改善箇所説明図

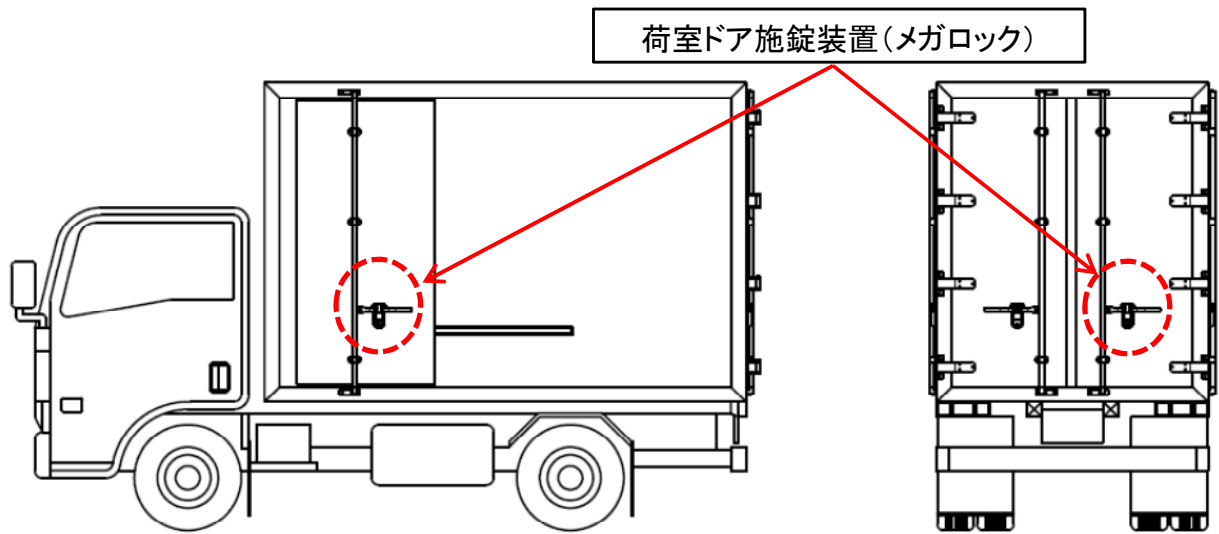
対策前

施錠確認ランプ: 赤色

基準不適合発生箇所

バン型荷台の荷室ドア施錠装置の施錠確認ランプの灯色が不適切なため、リモコンキーにて施錠装置を開錠した場合、当該赤色ランプが点灯した状態で走行することが可能であることから、道路運送車両の保安基準第42条で定めるその他の灯火等の制限に抵触する。

対策後

施錠確認ランプ: 緑色

改善措置の内容

全車両、施錠確認ランプの灯色を緑色にした対策品に交換する。
